Réponses au courrier du 13 Aout 2014

LES MARINES D'ALBITRECCIA
S.C.I. au capital de 2 000 €
Résidence du Parc Impérial - Le Trianon
Route des Cèdres - 20000 AJACCIO
SIRET : 797 639 069 00013 - APE : 4110D
Tel : 04 95 50 41 00 - Fax : 04 95 50 01 00

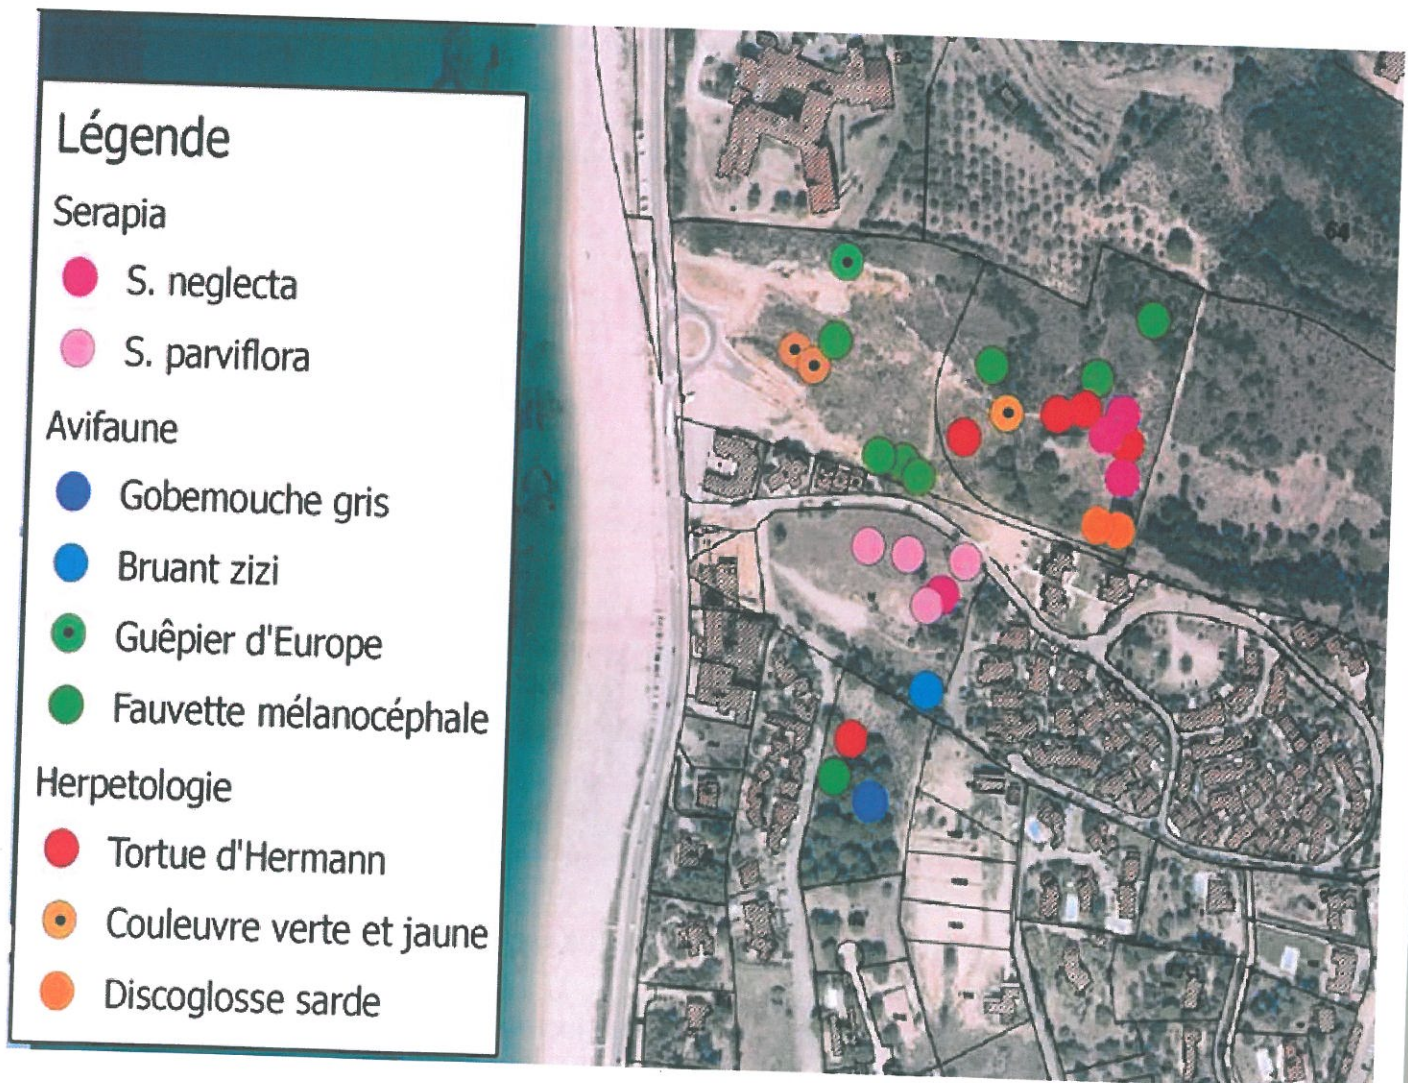
- Des précisions sur les **inventaires faune et flore** déjà réalisés : carte de localisation des espèces pour les orchidées protégées citées dans le dossier (*Serapias neglecta* et *S. parviflora*), informations disponibles relatives à la **tortue d'Hermann**, la zone d'étude étant particulièrement propice à son développement...

→ L'emprise du projet a fait l'objet d'une campagne complète d'inventaires menés dans de bonnes conditions climatiques de Septembre 2013 à Aout 2014, marquée par des inventaires hebdomadaires de début mai à début Juillet (total de 16 dates)

Les inventaires ont porté sur les habitats, la flore et tous les groupes faunistiques, des écoutes nocturnes ayant été réalisées entre juin et juillet 2014 pour l'analyse de la fréquentation du site par les chiroptères.

A ce jour, les inventaires n'ont mis en évidence aucun enjeux sur l'emprise de l'édifice comme en atteste la carte ci-dessous. Les enjeux ont été observés ailleurs, au Sud ou à l'Est de l'aire d'intention.

A noter, un Guêpier d'Europe a été observé une fois au niveau d'un versant à nu sous la maison de repos des Molini au Nord de l'aire de projet. Au regard du comportement de l'individu, celui-ci devait être probablement à la recherche d'un secteur où nicher. Néanmoins face à la dureté du sol, il a dû poursuivre sa prospection ailleurs, aucun autre individu n'ayant été relevé par la suite.
